### 3. 敷地近傍の地形、地質・地質構造

# 大飯発電所 敷地内地質調査位置図

## 5. FO-A～FO-B断層の活動に伴う 地盤変位・傾斜に関する検討

# O1リニアメントの当初の評価

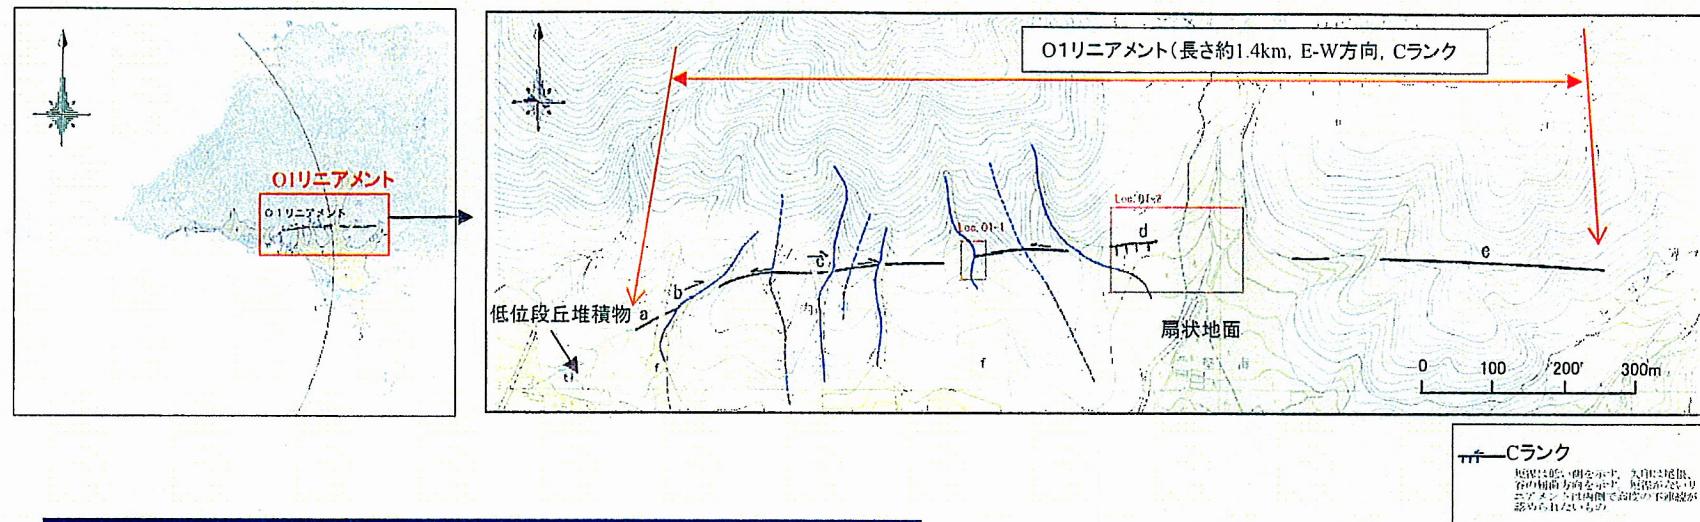
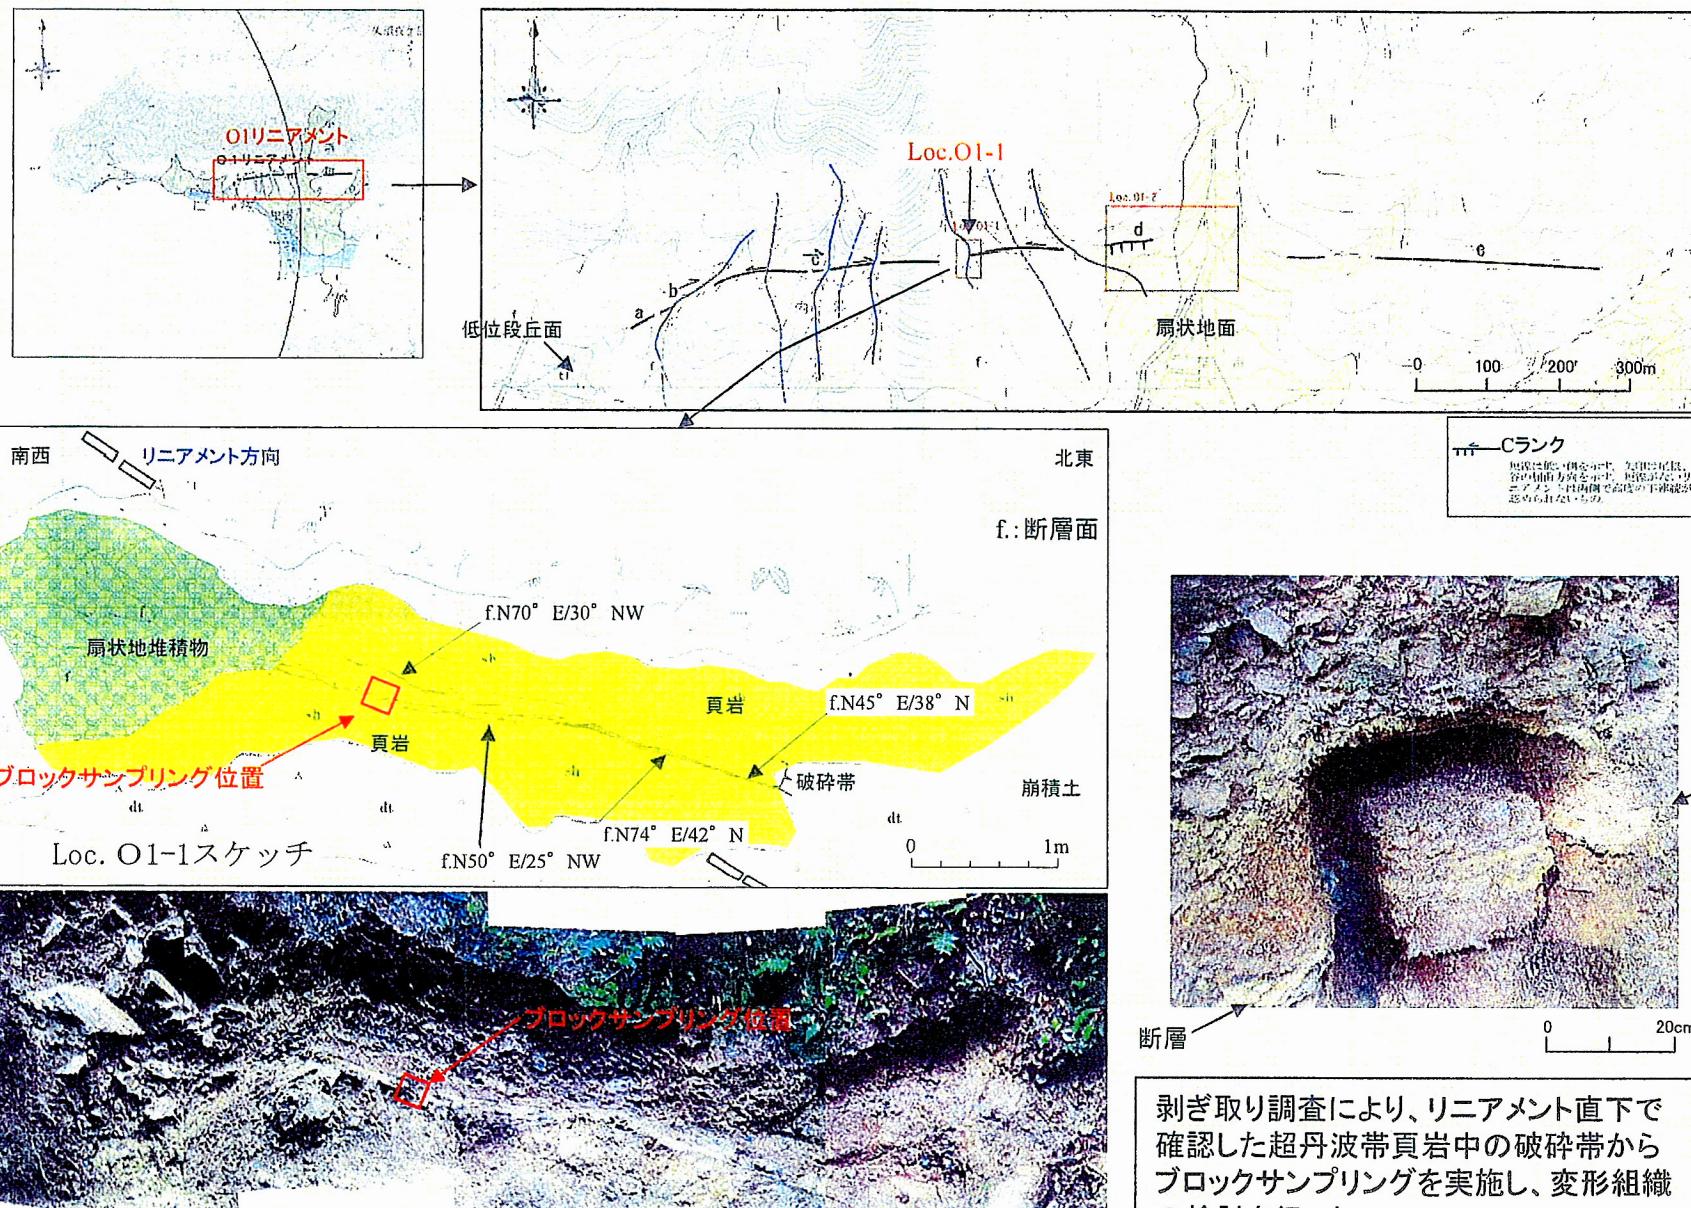
### 【コメント】

- ①断層の活動性の評価は、断層粘土や破碎帶の湾曲や膨縮だけでは否定の根拠となっていない。
- ②20～30年前の精度の悪い昔の地形図の代わりにレーザー測量を実施するのが望ましい。
- ③測線A-11Gに認められる堆積層中の曲がりについては、活断層の疑いがある。

補足調査(変形組織の観察、レーザー測量、海上音波探査)を実施

# O2リニアメントの当初の評価

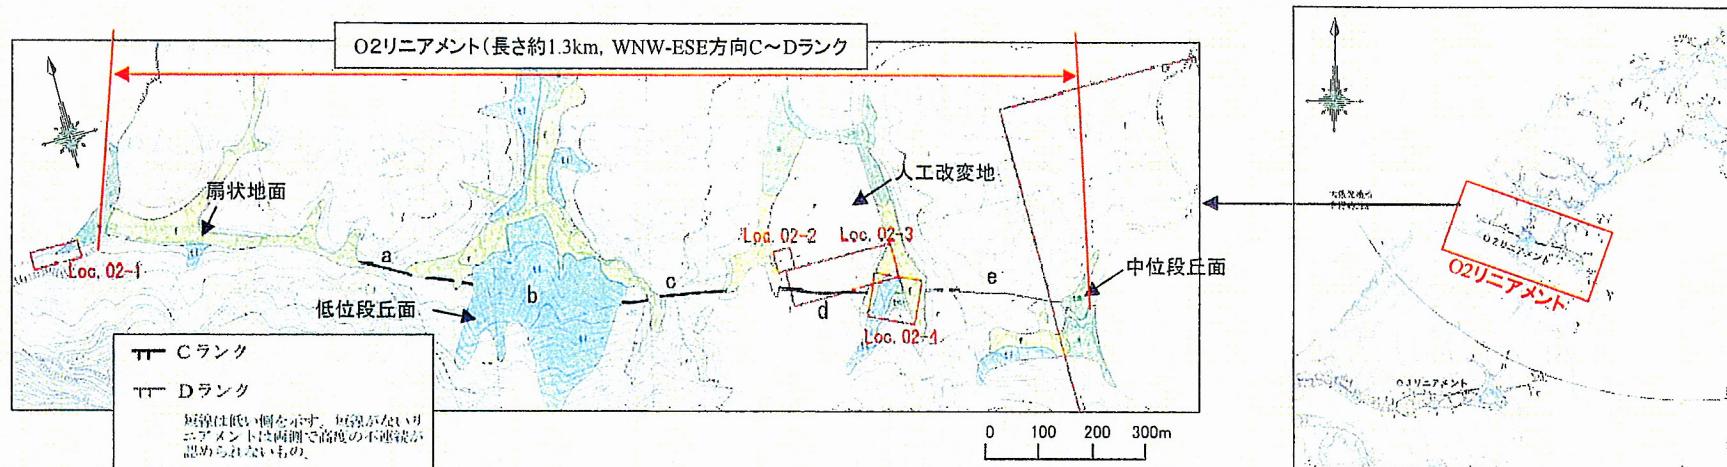
### 【コメント】

変動地形学的調査によりリニアメントとして認識した箇所に対する評価を行うためには、リニアメント直下の調査結果に基づいて評価を行う必要がある。

補足調査(ピット調査、詳細な地質分布の検討)を実施

### 03リニアメントの評価

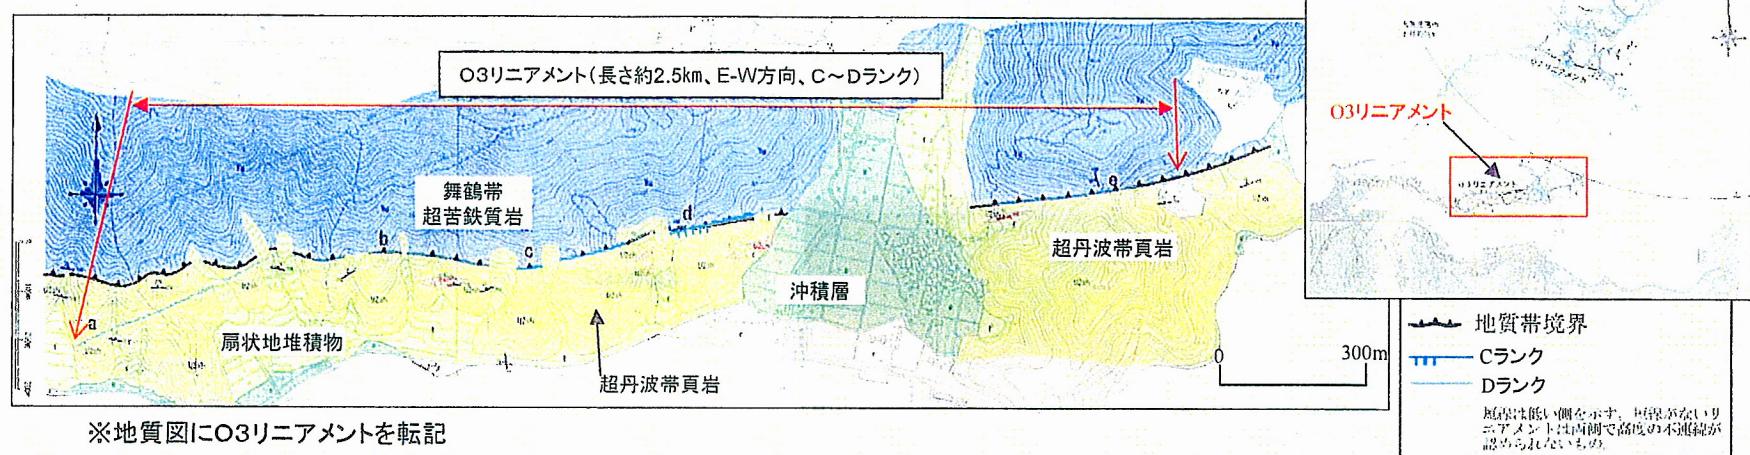
### 【コメント】

O3リニアメントに沿って分布する超苦鉄質岩と超丹波帯の境界の地質断層よりも、青戸の入江の方が大きな構造の可能性がある。青戸の大橋のボーリングデータ等があるならば、それを確認しておく方が良い。

## 青戸の入江付近において 補足調査を実施

# 食い違いの弾性論の解析条件

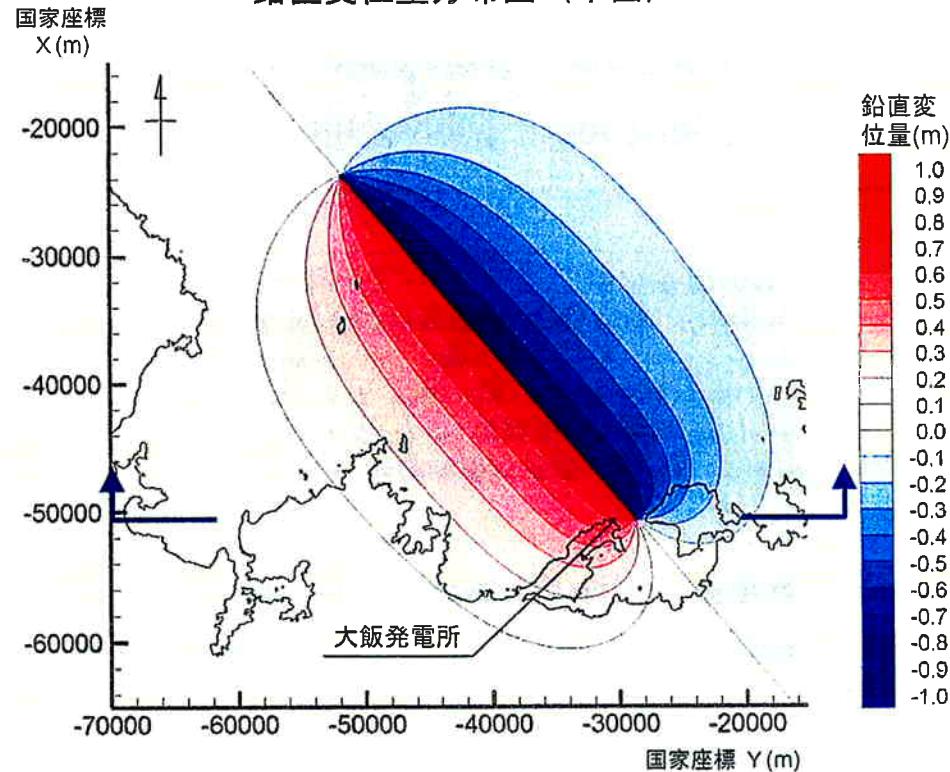
合同WGにおける

- ・広域応力場の圧縮軸の方向を振る範囲が $90^\circ \sim 120^\circ$ としているが、 $85^\circ$ などでも断層の変位センスが説明できると考えられるので、合理的な範囲を説明すること。
- ・断層上端深さを0kmとしているが、安全側の評価となるからなのか。  
とのコメントを受け、以下のケースを追加検討

追加検討	FO-A～FO-B断層の幾何学的形状				断層のすべり		地盤モデル			検討結果 (傾斜量)
	断層長さ	断層幅	傾斜角	断層上端深さ	すべり角	すべり量	地質構造	ポアソン比	剛性率	
P軸の検討範囲 を変えた場合の 検討(検討③)	35km	15km	$90^\circ$	0km	広域応力場の圧縮軸の方向( $85^\circ$ ) と断層面の関係 から算出	2.91m	単層モデル	0.25	$3.5 \times 10^{10}$ $N/m^2$	約1/7,000
断層上端深さを 変えた検討 (検討④)	35km	15km	$90^\circ$	1,2,3,4km	基本検討で最大 傾斜量を示した すべり角	2.91m	単層モデル	0.25	$3.5 \times 10^{10}$ $N/m^2$	約1/10,600
